大間原子力発電所審査資料	
資料番号	OM1-CA155-R01
提出年月日	2021年11月25日

大間原子力発電所  
基準津波策定について  
(コメント回答)

大間原子力発電所  
基準津波策定について  
(コメント回答)

2021年11月25日  
電源開発株式会社

下北半島沿岸の津波水位の比較：内閣府(2020)モデルの新納屋～六川目の最大水位上昇量

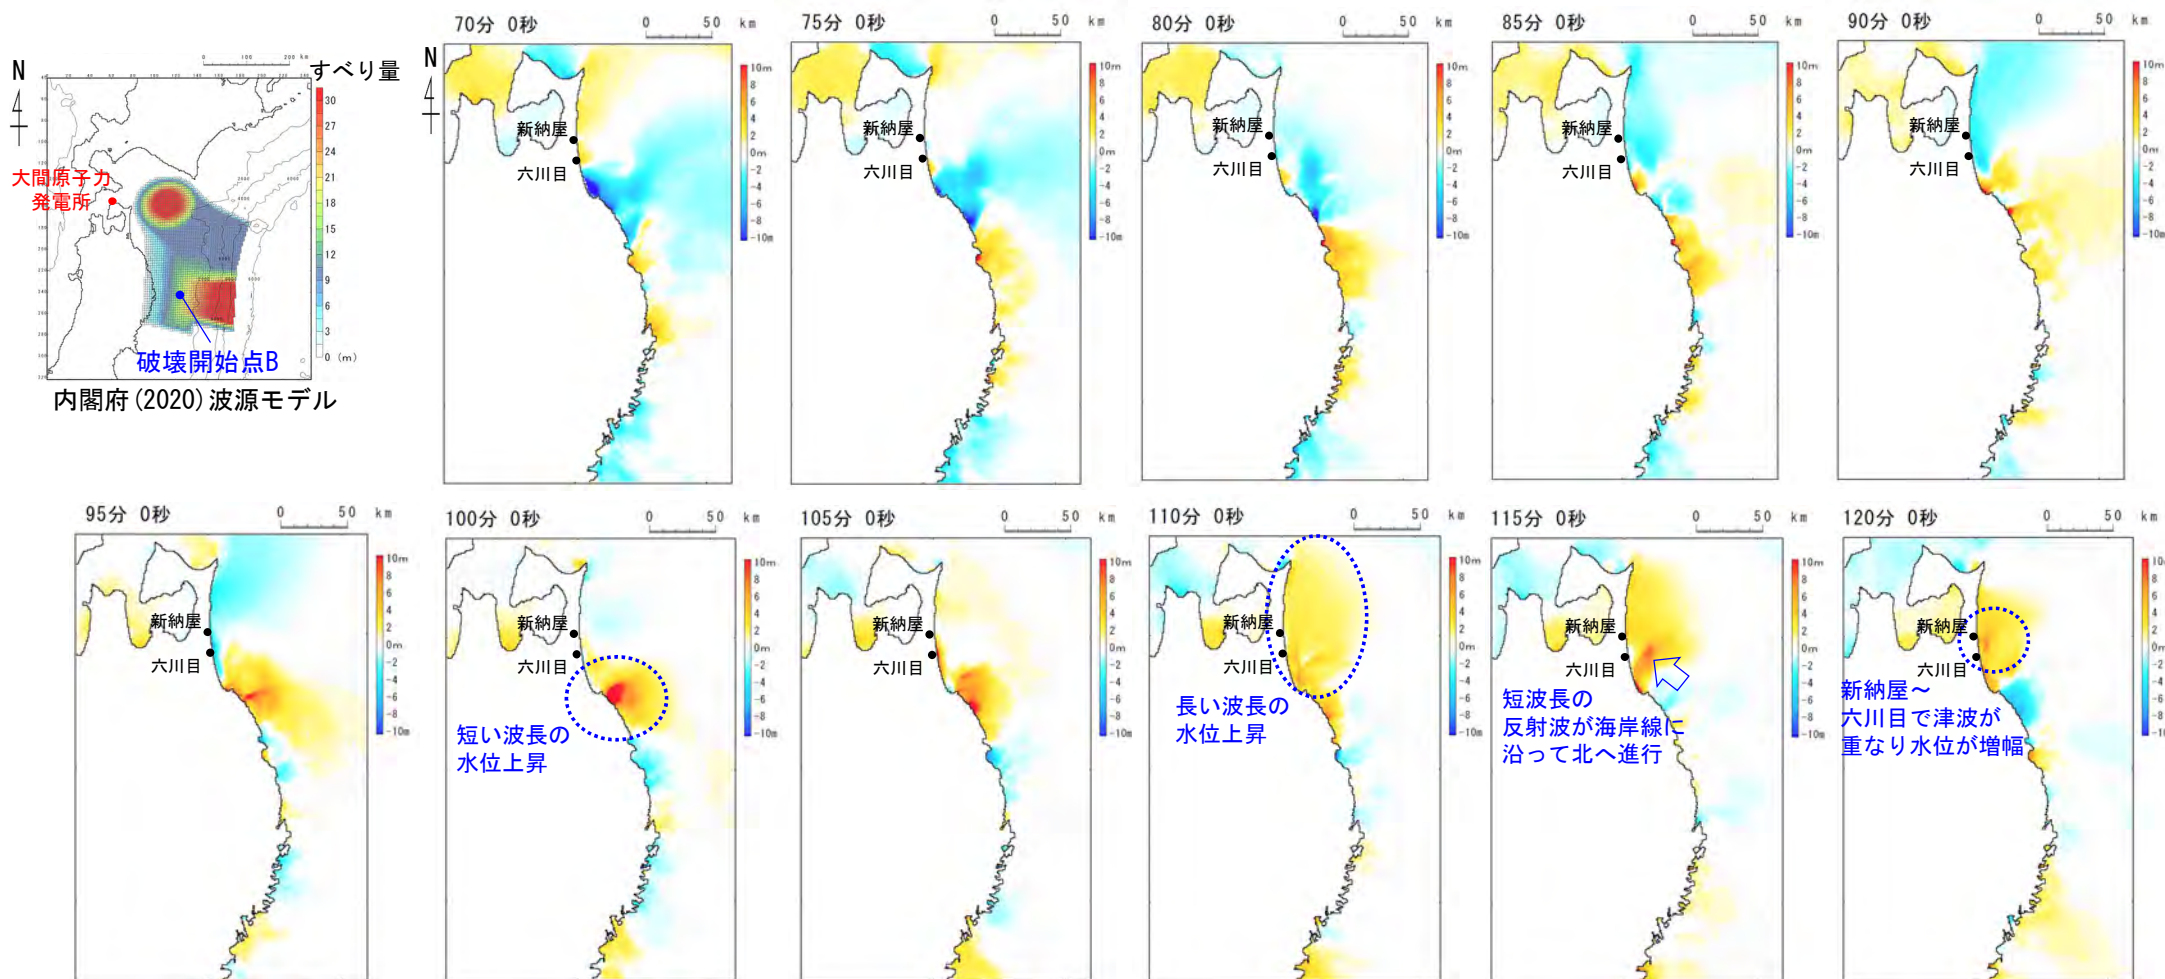
No.	項目	指摘時期	コメント内容	該当箇所
S5-52	三陸沖から根室沖	第994回会合(2021.7.30)	三陸沖から根室沖のプレート間地震に伴う津波の基準波源モデルのうち、基準波源モデル①-2については、最大水位上昇量、最大水位下降量ともに、基準波源モデル①-1など他のモデルを下回ること等を踏まえ、影響検討する過程において確認したモデルという位置付けで十分であると考えられる。基準波源モデル策定の手順、考え方、想定波源域の設定フロー等について記載の適正化を図ること。	本編資料P.3.2.1-2, P.3.2.1-6, P.3.2.1-27, P.3.2.1-28, P.3.2.1-33, P.3.2.1-34, 補足説明資料P.4.1-2~7
S5-53	三陸沖から根室沖	第994回会合(2021.7.30)	三陸沖から根室沖のプレート間地震に伴う津波に関して、津軽海峡開口部付近沿岸における想定津波群の比較図について、以下の適正化を行うこと。 ・大間から大間東岸付近を拡大し提示すること。	本編資料P.3.2.2-15
			・産総研DBIに示されているイベント堆積物の分布標高も示すこと。	本編資料P.3.2.2-15
			・想定津波群をどのように作成しているのか示すこと。	本編資料P.3.2.1-55, 補足説明資料P.12.1-2~5
			その上で、以下の分析を行うことにより基準波源モデル③~⑥設定の妥当性を示すこと。 ・大間から大間東岸付近では基準波源モデルと内閣府(2020)の波源モデルの津波水位が同等であること。	本編資料P.3.2.2-15~21, P.3.2.2-27~33
			・岩屋付近及び新納屋から六川目付近では内閣府(2020)の波源モデルの水位が高くなっていること。	本編資料P.3.2.2-15~26, P.3.2.2-33
S5-54	三陸沖から根室沖	第994回会合(2021.7.30)	大間敷地において、三陸沖から根室沖のプレート間地震に伴う津波では、上昇側・下降側共に内閣府(2020)の波源モデルの方が上回っている。地震による津波全体では、上昇側は日本海東縁部が上回るものの、下降側は内閣府(2020)の波源モデルが上回る結果となっている。このような結果となる要因を分析し説明すること。	本編資料P.3.5-3~P.3.5-11

- 内閣府(2020a)<sup>(39)</sup>モデルについて基準波源モデル①～⑥に比べて特徴が異なり、水位が大きくなる新納屋～六川目付近(P.3.2.2-15参照)の津波の伝播形態をスナップショットにより確認した。
- 新納屋～六川目付近の局所的な水位上昇は、海岸線に沿って南から北へ伝播する短周期の水位変動と下北半島太平洋側における長周期の水位変動が重なった結果によって発生している。
- 南側からの短周期の津波は岩手県沖の大すべり域で発生する津波によるものであると考えられる。
